Verslag van de bewonersbijeenkomst Brederostraat/Hoofdstraat

De locatie voor het beoogde bouwplan ligt op het onbebouwde perceel aan de Brederostraat/Hoofdstraat. Op deze locatie wil Woonwaard in totaal 25 appartementen realiseren en een nieuwe, uitgebreidere speelplaats. Na de inloopbijeenkomst in oktober 2023 die Woonwaard organiseerde, is de gemeente Alkmaar benaderd met vragen en zorgen vanuit omwonenden over het bouwplan aan de Brederostraat/Hoofdstraat. In januari 2024 heeft een overleg plaatsgevonden tussen de vertegenwoordigers uit de buurt, Woonwaard en de gemeente. In het overleg is afgesproken dat de gemeente een bijeenkomst voor omwonenden organiseren om realistische wensen en ideeën van omwonenden te inventariseren over het bouwplan.

PLATTEGRONDEN

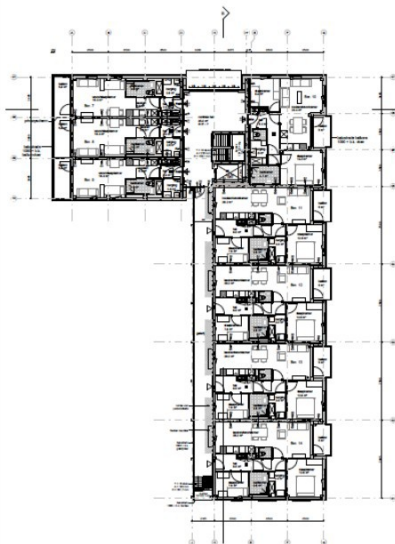
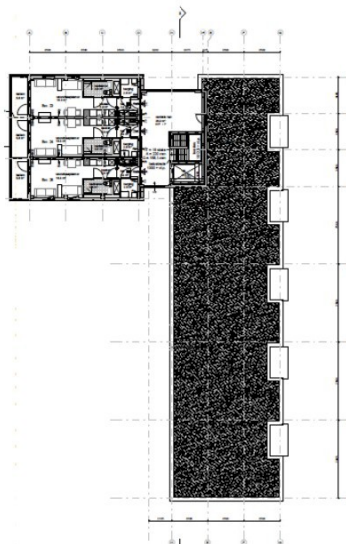
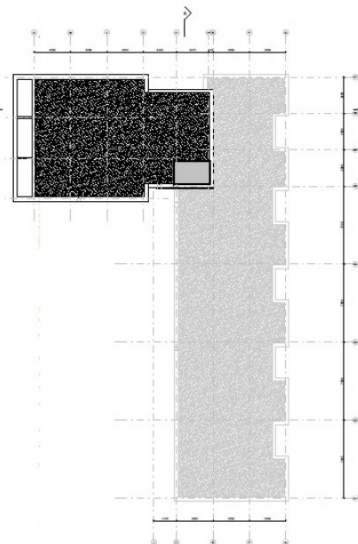
1. Is het mogelijk om de balkons (stramien A-07) dicht te maken in verband met de privacy van de bewoners aan de Hooftstraat?

Reactie Woonwaard: De balkons zijn voorzien van platen welke worden geperforeerd met namen van schrijvers. Hiermee wordt een groot percentage van het oppervlakte dicht uitgevoerd. Wij voldoen aan de wens.

Bijlage 2: Alternatieve stedenbouwkundige opzet (ontvangen op 4 maart 2024)

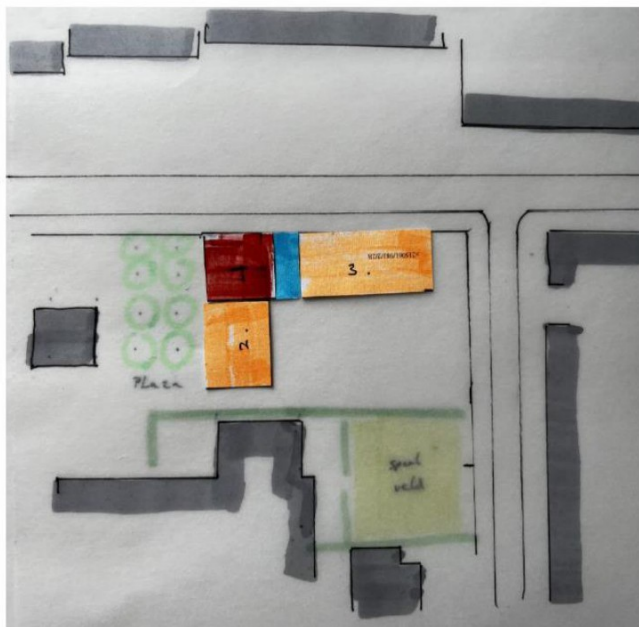
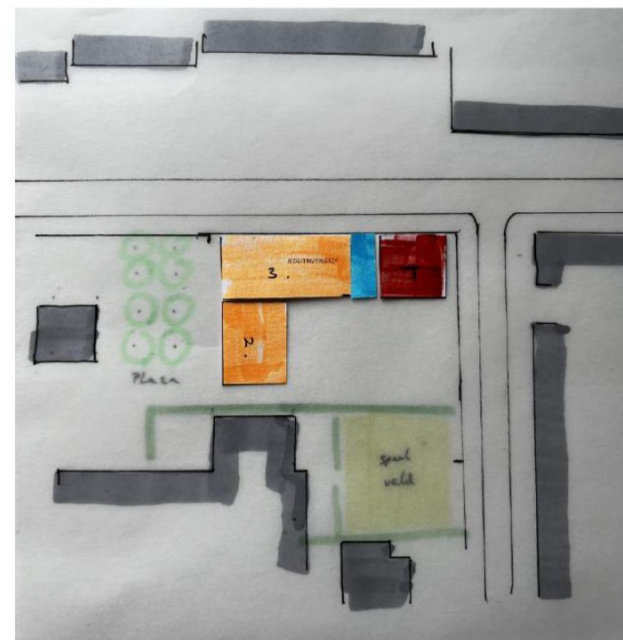
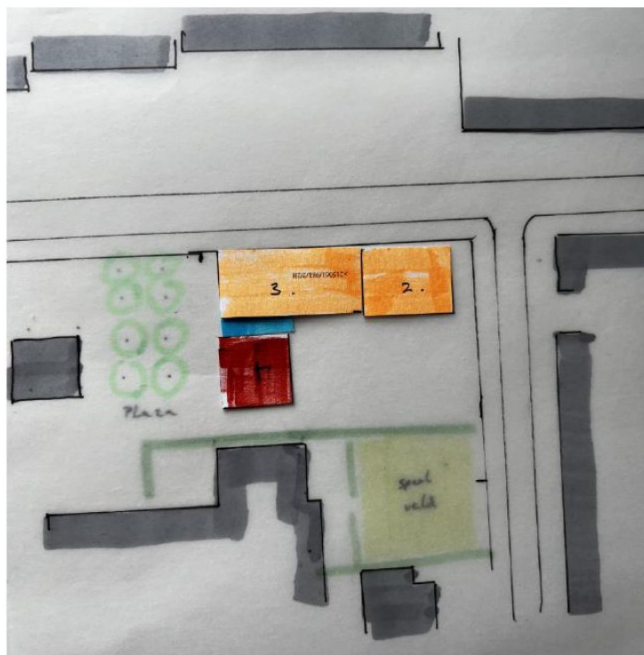
3. Kan het gebouw niet op een andere manier worden vormgegeven en gepositioneerd? Zie de ontvangen alternatieve stedenbouwkundige opzet als bijlage 2 van dit verslag.

Reactie Woonwaard: Zoals aangegeven is de huidige positie in nauwe samenwerking met de stedenbouwkundig architect en landschapsarchitect vastgesteld. Hierbij is rekening gehouden met: het behouden van de groene verbinding voor flora en fauna tussen de binnenstad en het park 'Oosterhout', het behoud van de bestaande bomen, het vrijhouden van de school enz. De voorgestelde plannen zijn destijds onderzocht en afgevalen.
